Arvamuste ja kooskõlastuste koondtabel

1. KOOSKÕLASTUSED

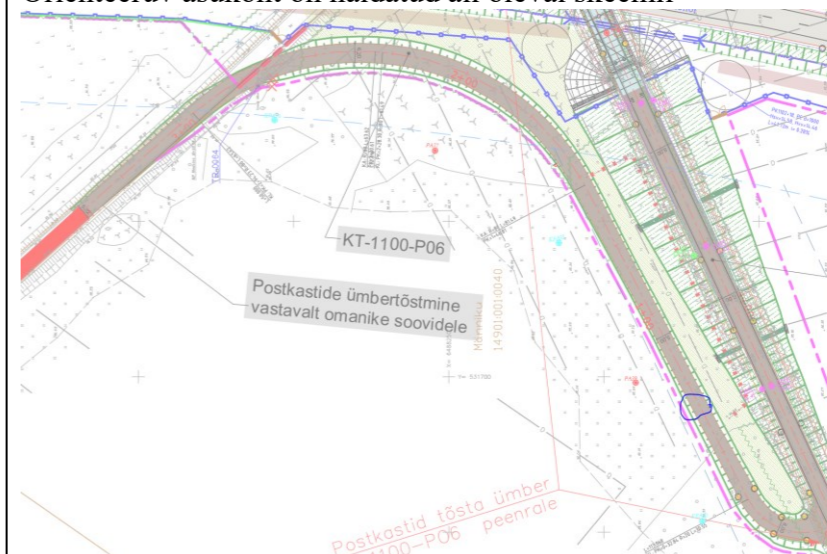
Täpsustaks igaks juhuks veel üle kinnistu 14901:001:0040 Männiku Parisselja küla Tori vald mõningad küsimused.

Maantaameti antmetel ei vaja männiku kinnistu müratõkke valli/seina. Ma saan aru ,et mudelprognnoosi järgi vastab seal müra tase nõuetele. Kui aga tulevikus selgub ,et müra tase ületab lubatu piiri siis kas manateeamet võtab midagi ette selle olukorra likvideerimiseks.

Ja kas truupide ning sissesõidu teed said projektile märgitud naga me kontoris rääkisime.

Läbiviidud liiklusmüra uuringu (Kajaja Acoustics Oü, 2022) alusel ei ole Männiku kinnistu eluhoonete teepoolsel küljel müra piirväärtus ületatud ning leevendusmeetmeid riigitee nr 4 Are-Nurme teelõigu ehituse käigus ei kavandata.

Transpordiametil on müraallika valdajana atmosfääriõhu kaitse seaduse alusel (üle 3 miljoni auto aastas liiklussagedusega maanteelõikudel) kohustus koostada strateegiline mürakaart ning selle alusel välisõhus leviva müra vähendamise tegevuskava. Kui kinnistuga piirneval maanteelõigul ületab liiklussagedus 3 miljoni sõiduki aastas (8200 ööpäevas) piiri, arvatakse see eelnimetatud dokumentide koosseisu. Piirväärtuste ületamise korral kavandatakse müra vähendamise tegevuskavaga vajalikud leevendusmeetmed.

Hooneni viiva tee juures olev mahasõit säilitatakse. Kinnistu teises otsas olev juurdepääs likvideeritakse tee-ehituse käigus, selle asemele rajada asendus mahasõit.

1. Likvideeritava mahasõidu asemele rajada asendus mahasõit Männiku kinnistule. Orienteeruv asukoht on näidatud all oleval skeemil
